Gemeinde Kriens, Bebauungsplan Eichhof West (Projektänderung 2014)

Vorprüfungsbericht

gemäss § 19 des Planungs- und Baugesetzes (PBG)

Abb. Neue Nationalstrassenbaulinie (2003)

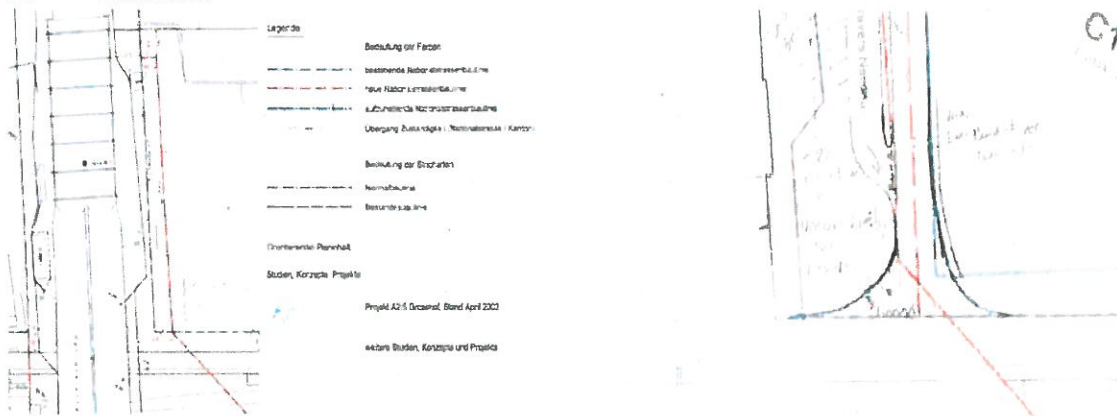
Die Nationalstrassenbaulinie entlang der Nationalstrasse A2 wurde im Jahr 2003 zu Gunsten der Raumfreihaltung für einen Bypass Luzern neu festgesetzt. Die Zustimmung zur Unterschreitung der Nationalstrassenbaulinie seitens ASTRA (gemäss Schreiben L085-1404 vom 24. Februar 2012) ist erfolgt, unter der Voraussetzung, dass die Bauten und Anlagen innerhalb des Abstands mit Rückbau-revers bewilligt werden. **Für den Einmündungsbereich der Zufahrt in die Langsägestrasse verzichtet das ASTRA auf die Reverspflicht.**

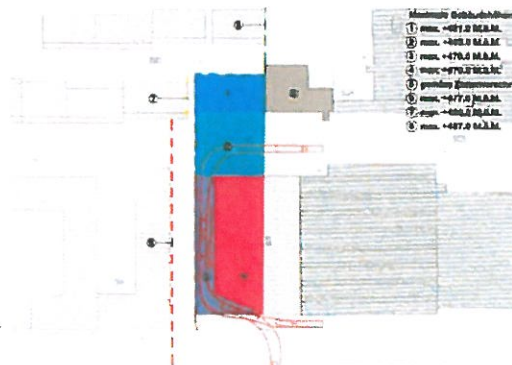
Die zum Zeitpunkt des Abschlusses der Vereinbarung durch die Brauerei verursachten Lärmimmissionen überschritten die Immissionsgrenzwerte der Empfindlichkeitsstufe III deutlich. Die Verkäuferin (Brauerei) verpflichtete sich daher, spätestens bis zur Fertigstellung der 1. Etappe der Überbauung Eichhof West folgende Lärmschutzmassnahmen zu treffen:

- Sanierung Rückkühler auf Gebäude Nr. 5 (gem. Abb.) und Unterbindung der Lärmabstrahlung gegen das Bebauungsplangebiet mit geeigneten Massnahmen.
- Lärmabsorbierende Ausstattung der Fläche des Warenumschlags (Nr. 2 in Abb.), solange sie für den Warenumschlag genutzt wird.
